Universitätsstadt Gießen

Bebauungsplan Nr. GI 01/40

Teilgebiet II, Eckbereich Schanzenstraße/Westanlage

Stellungnahmen der Öffentlichkeit sowie der Behörden und sonstiger Träger öffentlicher Belange

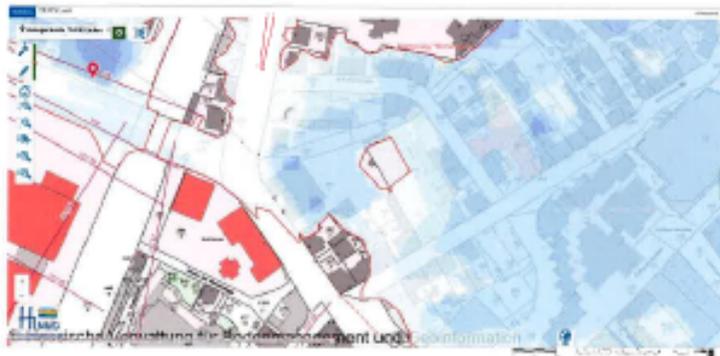
Bei Starkregenereignissen kann es in Teilen des Plangebiets zu Überschwemmungen kommen. Eine hochwasserangepasste Bauweise bzw. Nutzung der entsprechenden Gebäudeteile wird daher empfohlen.

Die Plankarte enthält den prognostizierten Bereich des Wasserabflusses bei Starkregen.

Die Darstellung des Hochwasserrisikomanagementplans mit der Überschwemmungsgebietslinie des HQ extrem (1,3-faches HQ100) zeigt überwiegend einen anderen Verlauf, wie in der unteren Abbildung aufgezeigt (die Überschwemmungsgebietslinie des HQextrem ist rot dargestellt, die Überflutungsfläche in blau).

Das liegt daran, dass der HWRMP unabhängig vom Starkregen betrachtet werden muss.

Die Hinweise auf die Ausbreitung extremer Hochwasser- bzw. Starkregen-Ereignisse innerhalb des räumlichen Plangeltungsbereiches sowie die diesbezüglichen Empfehlungen für eine hochwasserangepasste Bauweise bzw. auch höhenmäßige Nutzungseinschränkung werden zur Kenntnis genommen.

Für die im Plangebiet vorhandene Bebauung/Nutzung (der betroffenen Teilbereiche) sowie das bereits vorgezogen (gemäß § 34 BauGB) zugelassene im Bau befindliche Vorhaben auf dem ehemaligen Haarlem-Areal können diese Empfehlungen nur noch durch einen entsprechend ergänzten Hinweis im Bebauungsplan berücksichtigt werden, so dass insbesondere haustechnische Anlagen im gefährdeten Bereich bei etwaigen Umbaumaßnahmen geschützt werden.

Bei allen künftigen Neu- oder genehmigungspflichtigen Umbauten wird in der Bauberatung und im Genehmigungsverfahren auf diese Anforderungen hingewiesen.

Auszug aus dem FIS AG-Viewer 04-2020

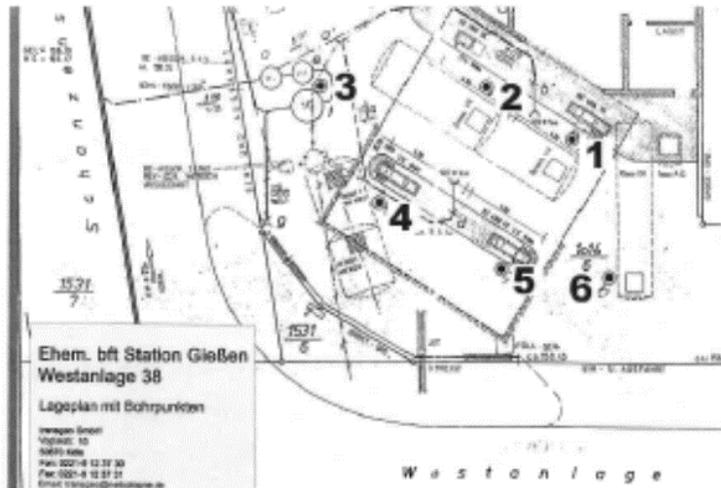
Zu den Altstandorten mit den Schlüsselnummern 531.005.012-001.055 und 531.005.012-001.090 gilt folgendes:

Gemäß Historischer Recherche der Stadt Gießen in 2015/2016 sind dieses keine Flächen, deren Boden erheblich mit umweltgefährdenden Stoffen belastet sind. Ihr Status wurde auf „Anfangsverdacht nicht bestätigt“ geändert.

Zu dem Altstandort mit der Schlüsselnummer 531.005.012-001.091 (ehem. Jet-Tankstelle) gilt folgendes:

Die Tankstelle wurde in 2005/2006 komplett zurückgebaut, d. h. alle tanktechnischen Anlagen wurden ausgebaut sowie die Bodenverunreinigungen durch Bodenaushub saniert. Lediglich im Bereich der Sondierung RKS 1 verblieb eine kleine Restbelastung durch Mineralölkohlenwasserstoffe (MKW) im Boden.

Zum gegenüber der Dezernats-Stellungnahme aus der ersten Träger-Beteiligung (2015) mitgeteilten neuen Sachstand ist anzumerken, dass die dargestellten und erläuterten Verdachtspunkte

- entweder bereits abgearbeitete, genehmigte und in Bau befindliche Vorhaben, teilweise außerhalb des räumlichen Geltungsbereiches betreffen,
- oder im Bereich des zur Erhaltung vorgesehenen Backsteingebäudes inzwischen in den unkritischen Status „Anfangsverdacht nicht bestätigt“ umgewandelt werden konnten.

Die altlastenrelevanten Hinweise und Aussagen in der Planbegründung werden angepasst.
